**ПЛИТЫ МОДЕЛЬНЫЕ СТАЛЬНЫЕ ДЛЯ ОПОК РАЗМЕРАМИ В СВЕТУ
800×700 мм НА ФОРМОВОЧНЫЕ ЛИТЕЙНЫЕ МАШИНЫ
С ПОВОРОТОМ ПОЛУФОРМЫ БЕЗ ДОПРЕССОВКИ**

**ГОСТ
20113—74**

Изменение № 1 ГОСТ 20113—74 Плиты модельные стальные для опок размерами в свинту 800×700 мм на формовочные литьевые машины с поворотом полуформы без допрессовки. Конструкция и размеры

Черт. 1

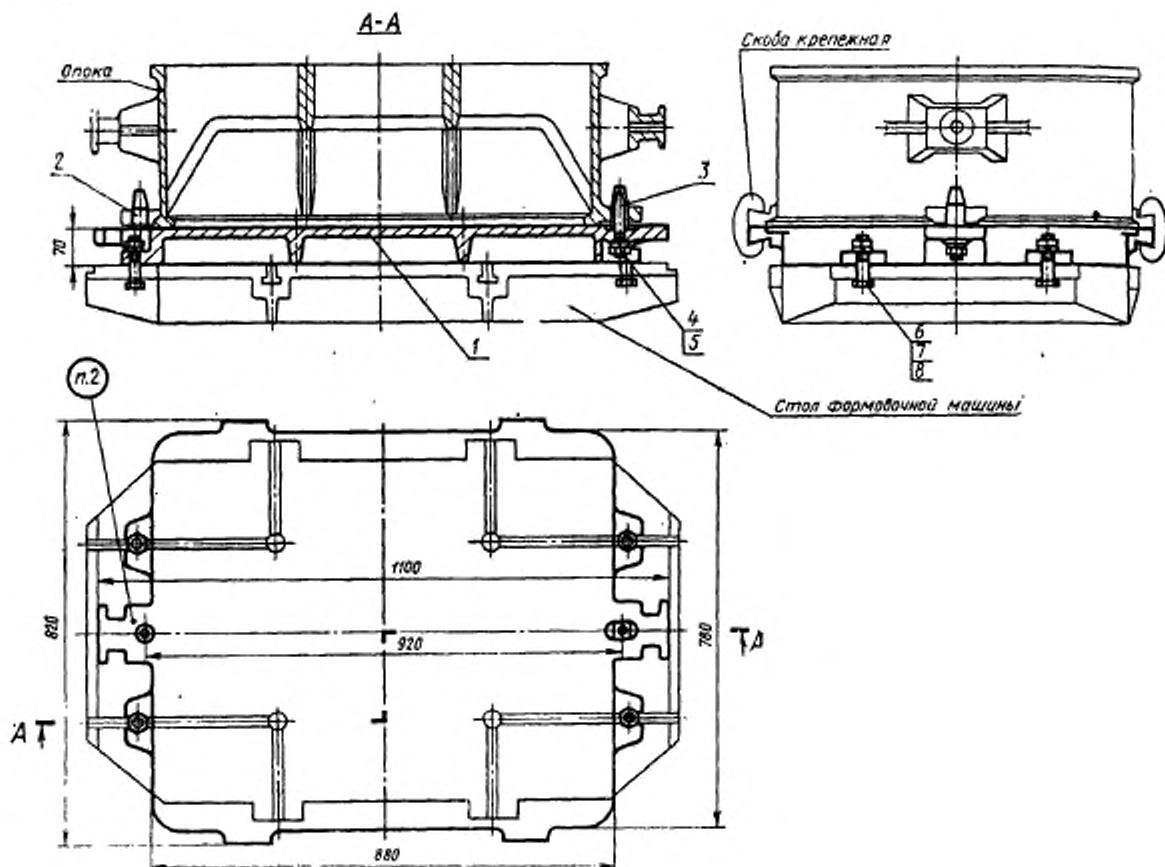
Пункт 1. Чертеж 1. Подрисуночная подпись. Заменить обозначение болта (поз. 7): M20×60.66.05 по ГОСТ 7808—70 на 7002—2581 по ГОСТ 13152—67.

Пункты 1, 3. Чертежи 1, 2. Заменить слова: «Теоретическая масса» на «Масса, не более».

П.И.Иванова 0280-1592/001 ГОСТ 20113-74

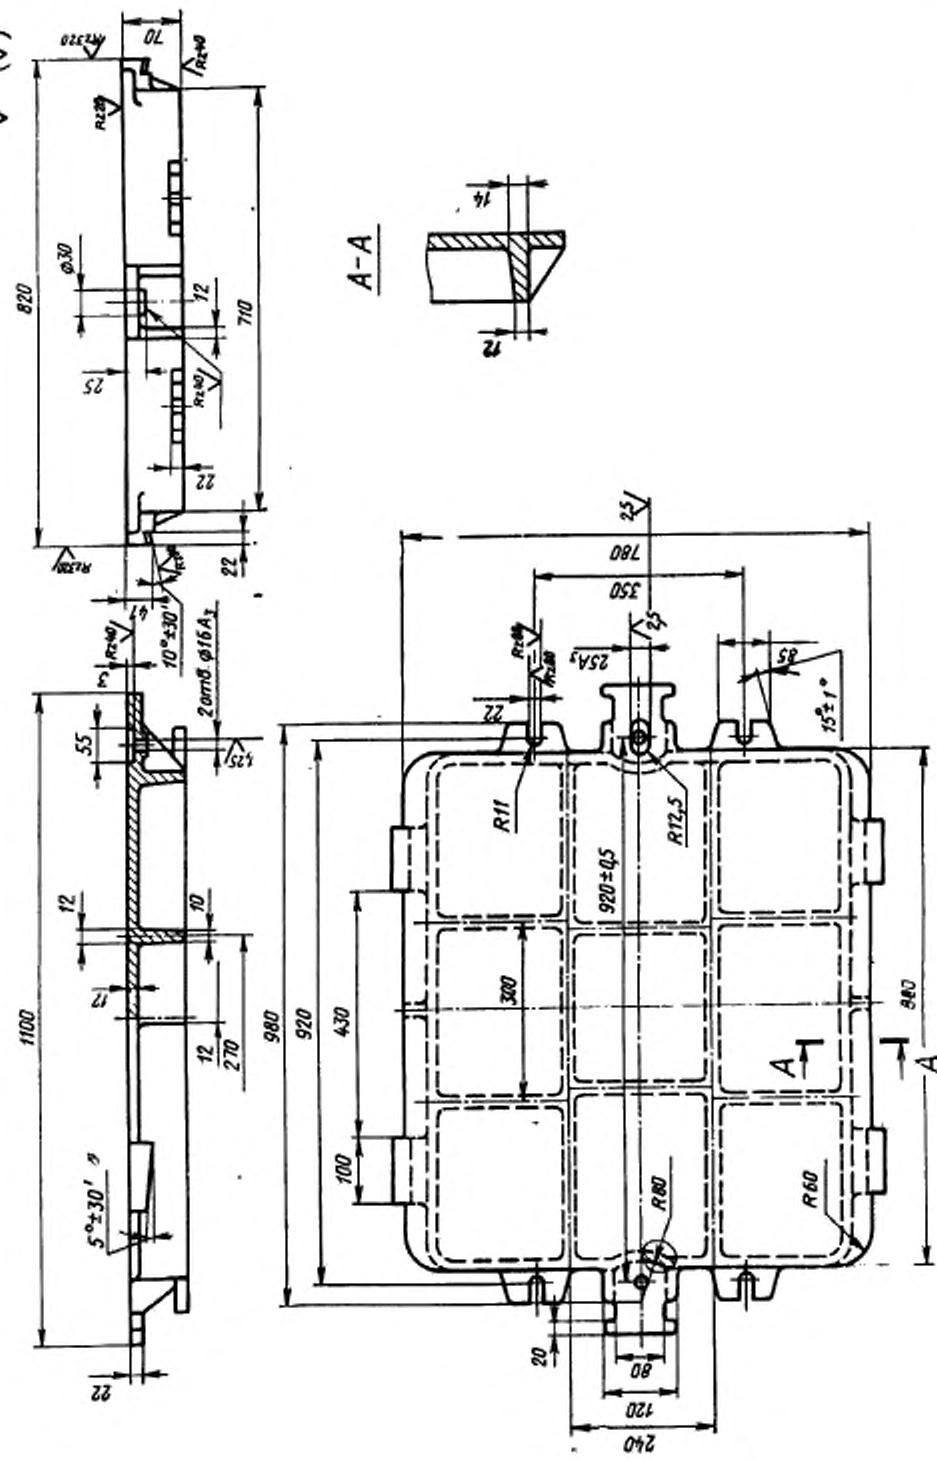
Пункт 3. Чертеж 2. Заменить обозначение: A_3 на Н8.
